## 改善箇所説明図

### 基準不適合発生箇所

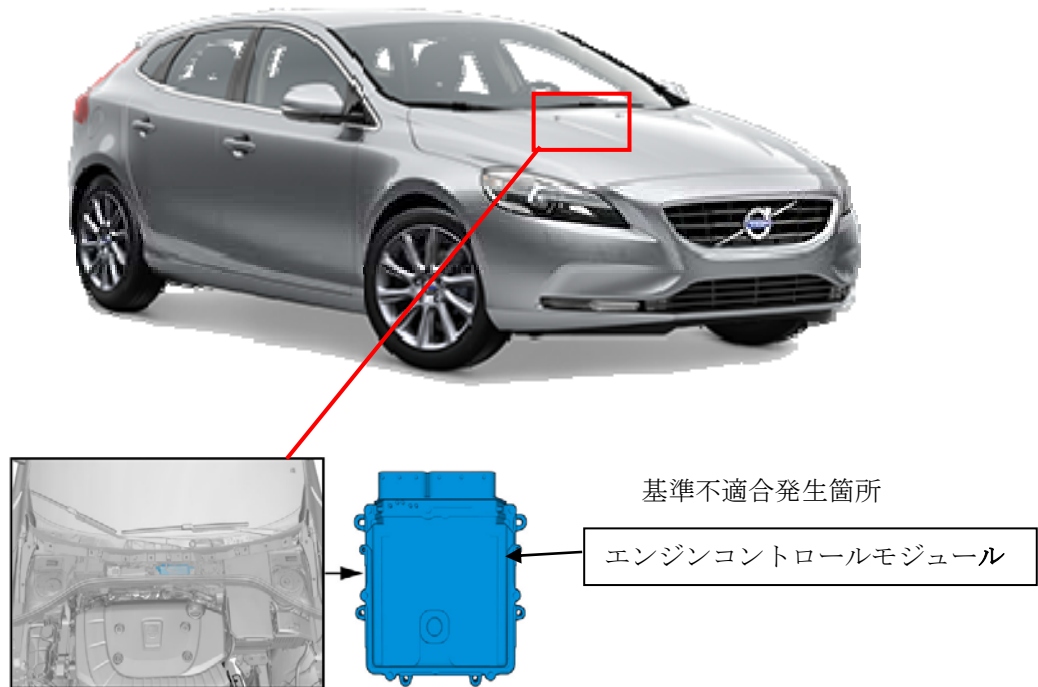
エンジンコントロールモジュールのプログラムが不適切なため、酸素センサーに煤が堆積することがある。そのため、酸素センサーの応答時間が長くなり、エンジンの警告灯が点灯して、排出ガスが基準を満足しなくなるおそれがある。

全車両、エンジンコントロールモジュールのプログラムを対策プログラムに書き換える。

運転者席側ドア開口部のドアストライカー付近に外-2841のステッカーを貼付する。
